株式会社ミスミ
日本企業体
IM事業グループ

「エコ電動ストッパ」 仕様変更のご案内

エコ電動ストッパ HEST32 HMEST50 HMEST80

- ① ケーブル取出口のモールド部形状・寸法変更 (HMEST32)

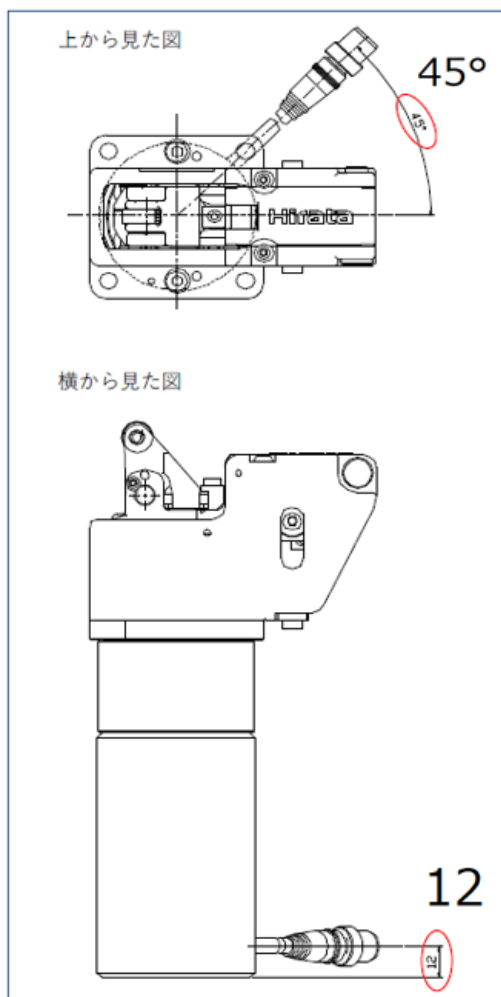
■変更前 (約 2.5 mm)

■変更後 (約 5 mm)

② ソレノイドのケーブル位置変更 (HMEST32)

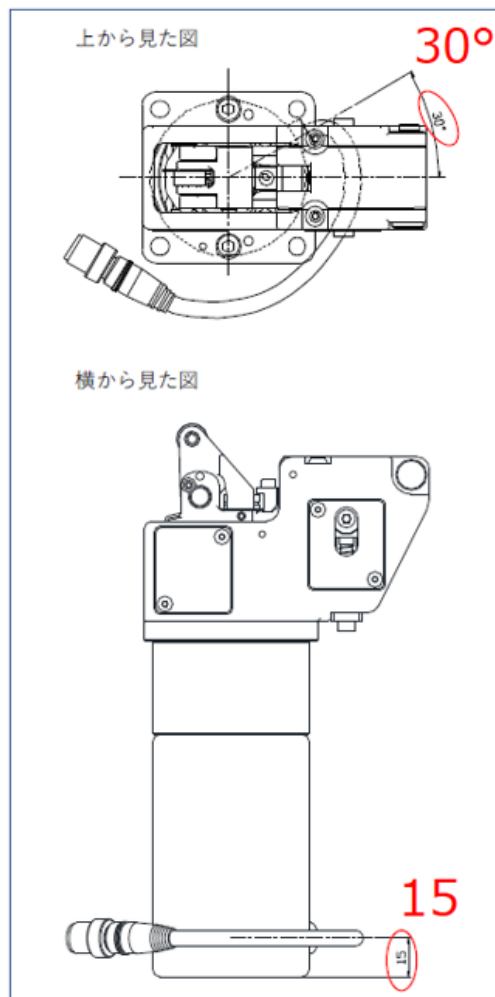
■変更前

■変更後

③ ストップ取付穴の位置寸法変更 (HMEST32)

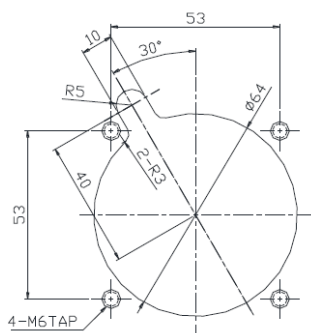
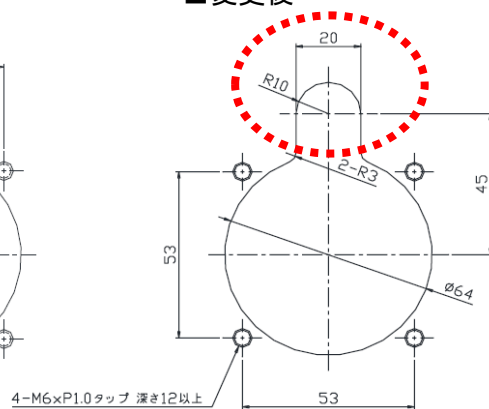
■変更前

■変更後

④ ストップ全高変更 (HMEST50・HMEST80)

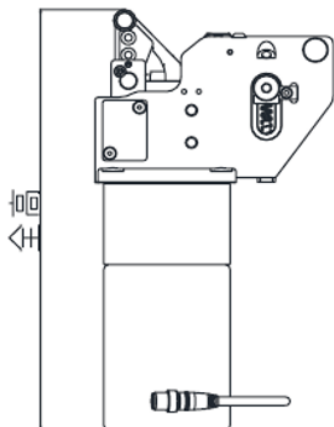
型式	変更前	変更後
HMEST50	292mm	292.5mm
HMEST80	316mm	316.5mm

⑤ ストップ取付穴の位置寸法変更 (HMEST50・HMEST80)

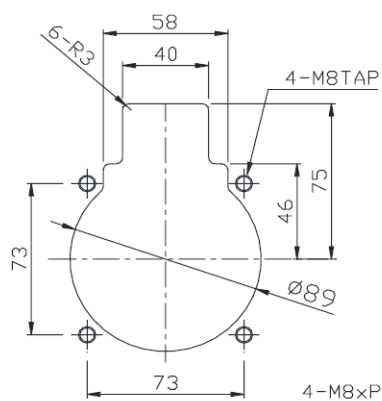
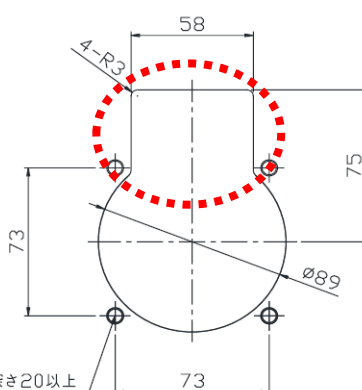
■変更前

■変更後
